WOJEWÓDZKI SZPITAL SPECJALISTYCZNY WE WROCŁAWIU

INFORMACJA NR 3 DLA WYKONAWCÓW

Dyrektor Wojewódzkiego Szpitala Specjalistycznego we Wrocławiu przy ul. Kamieńskiego 73 a, zgodnie z art. 38 ust. 2 ustawy z dnia 29.01.2004 r. Prawo zamówień publicznych (Dz. U. z 2019 r. poz. 1843 ze zm.) jako kierownik Zamawiającego przekazuje treść zapytań oraz wyjaśnienia do postępowania pn.: „**Dostawa wyrobów medycznych stosowanych w Pracowni Hemodynamiki**”: Szp/FZ-29/2020

Pytanie nr 6 Dotyczy zadania 14

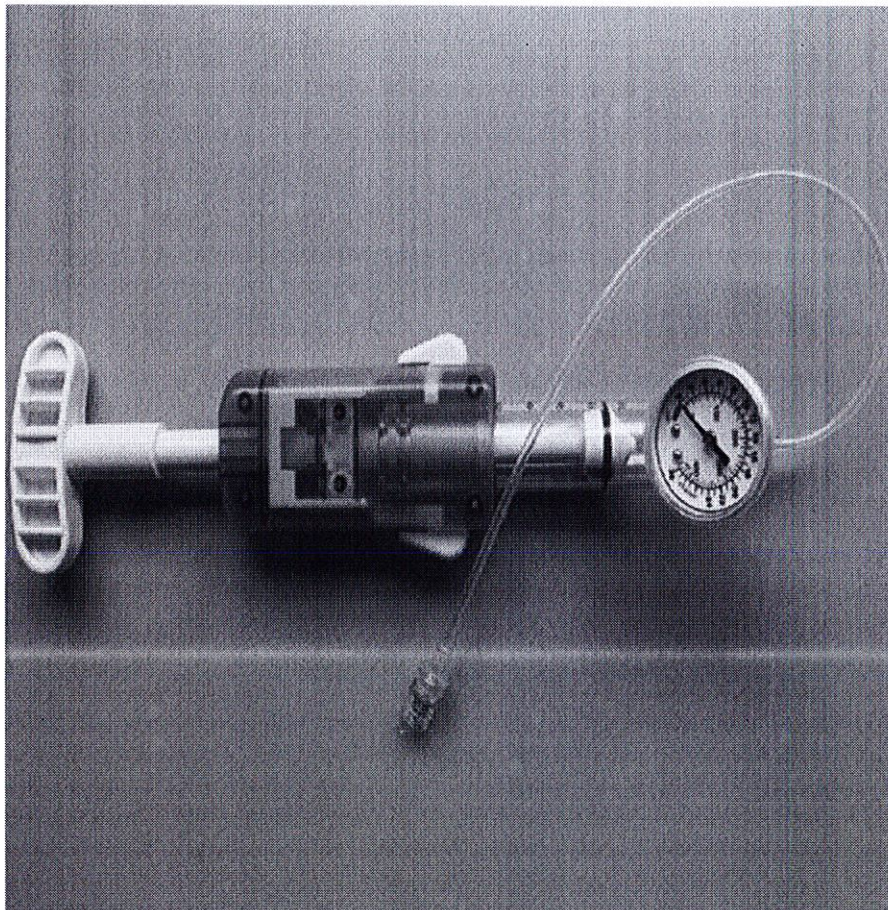
Prosimy o dopuszczenie przedłużaczy wysokociśnieniowych o dwóch konfiguracjach: o

zakończeniu Female (lub Male Luer Lock) oraz o zakończeniu rotacyjnym Female Luer Lock. OBA SYSTEMY są kompatybilne ze sprzętem posiadanym w Pracowni przez Zamawiającego.

Odpowiedź: Zamawiający dopuszcza zaoferowanie w pakiecie nr 14 wyżej opisanych przedłużaczy wysokociśnieniowych o dwóch konfiguracjach.
